第11回西東京市立中原  
小学校建替協議会 資料2  
平成29年1月30日  
教育企画課企画調整係  
学校運営課施設係

西東京市立中原小学校建替協議会  
検討結果報告書（案）

西東京市立中原小学校建替協議会

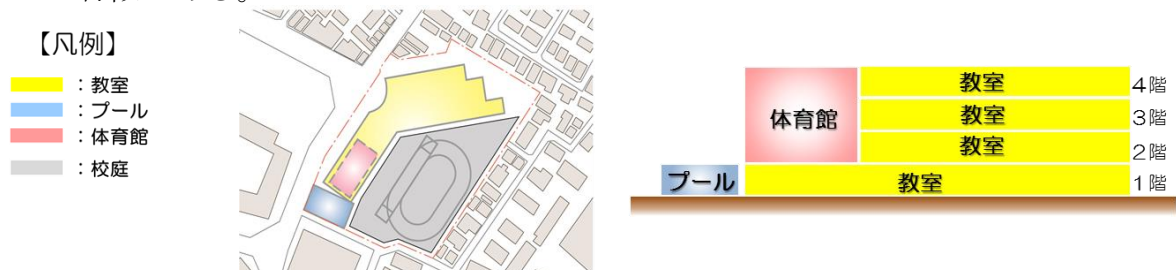
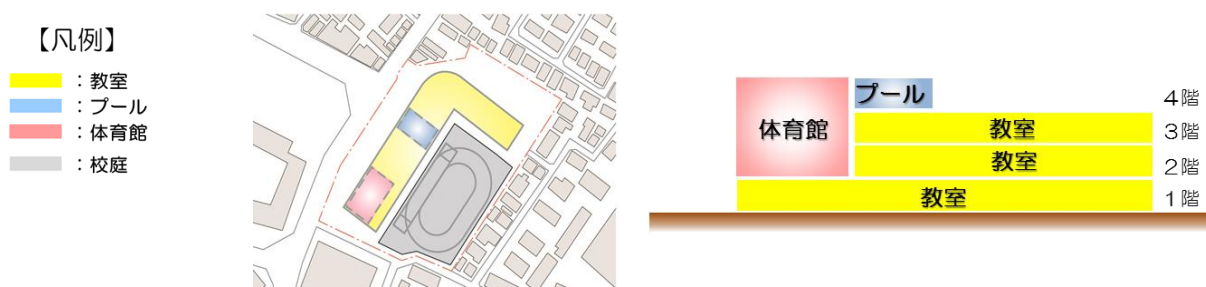
A案は、現有施設とほぼ同様の配置のため、敷地形状を活用した配置ではあるが、現有施設の欠点を継承することにもなる。具体的には、校庭が不整形であることや敷地隣接居住者への環境騒音のことであり、これらの課題は現有施設の配置上の問題であると考えられる。また、動線が窮屈であることや施設内に死角が多数発生する可能性への懸念、建替を契機に新生中原小学校として再出発を行うに当たって、現有施設と同様配置が適切か否かを問う意見が出された。

B案は、A案で問題とされた現有施設の欠点を解消し、かつ、現有施設の建築時に想定されていなかった活動のスペース等を建替配置案で確保可能となることから、建替コンセプトを具現化するに足る案として評価を受けた。

そのため、本建替協議会では、各委員から最も評価の高かったB案を基本配置案としたが、他2案のメリットを盛り込むこと、特別支援学級との隔たりを生みださないこと、安全な動線を確保することなどが検討課題として出された。

### (ウ) C案

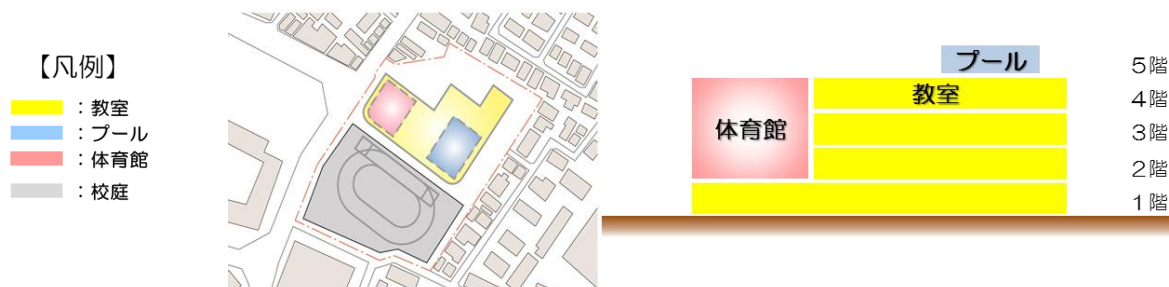
C案は、B案と同様に現有施設の欠点を解消し、多様な活動を可能にする配置であることが評価された。しかし、階構層が5階までとなり、ビル形状の建物が地域からの親しみを受けにくいという指摘や災害時の避難体制に問題が生じるのではないかと指摘があった。

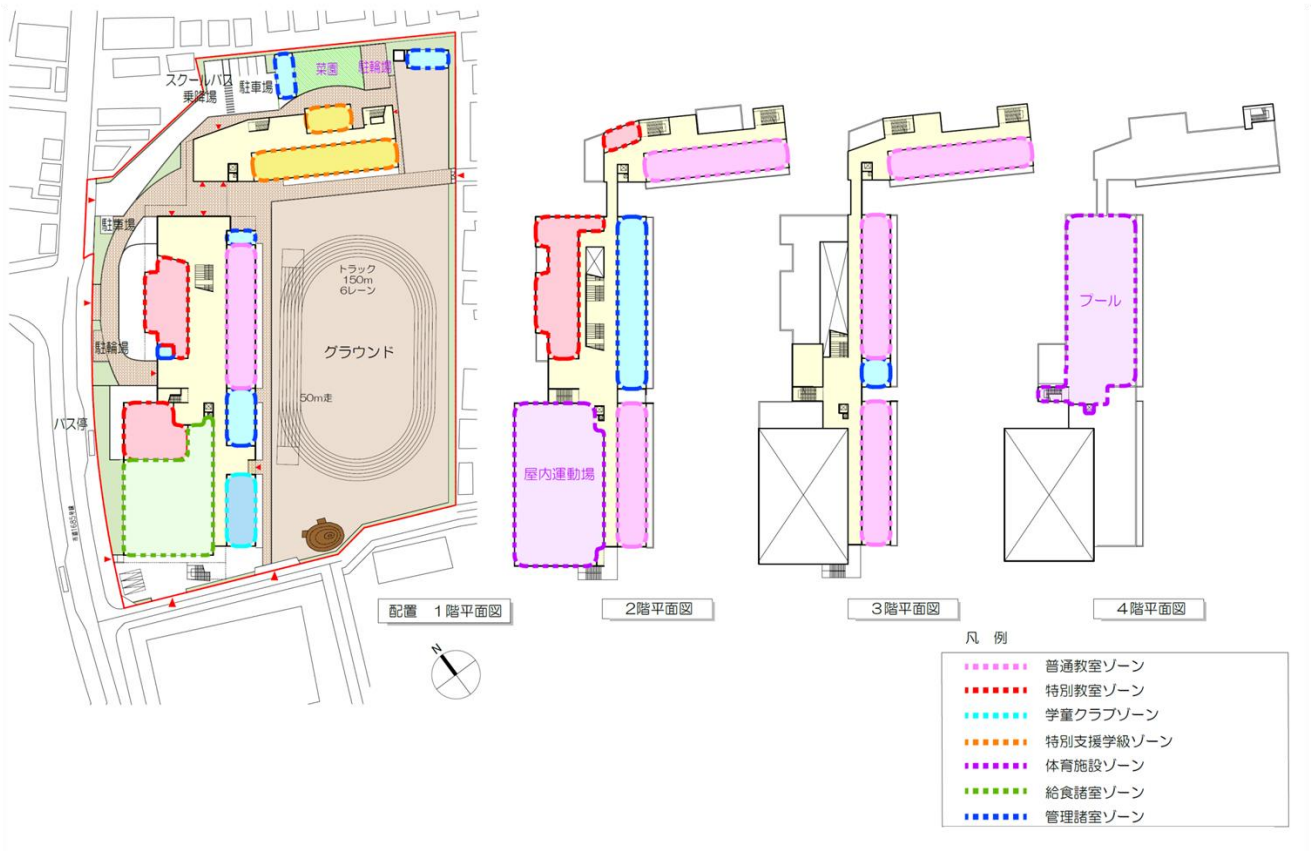
その他、本建替協議会での検討結果が校舎形状等に反映されるため、特別支援学級と昇降口については、重点的に検討が行われた。

検討事項となったのは、1フロアに教室をまとめて配置するのか、2フロアにまたがり教室を配置するかという点であったが、学習指導等の観点から1フロアに教室をまとめて配置するのが適当であるとの結論に至った。

検討事項となったのは、昇降口を校舎間のプロムナード面に設けるか、校庭側に設けるかという点であったが、校庭側の昇降口では、校庭から砂の吹き込み等に懸念が示され、プロムナードに面した昇降口とすることが適当であるとの結論に至った
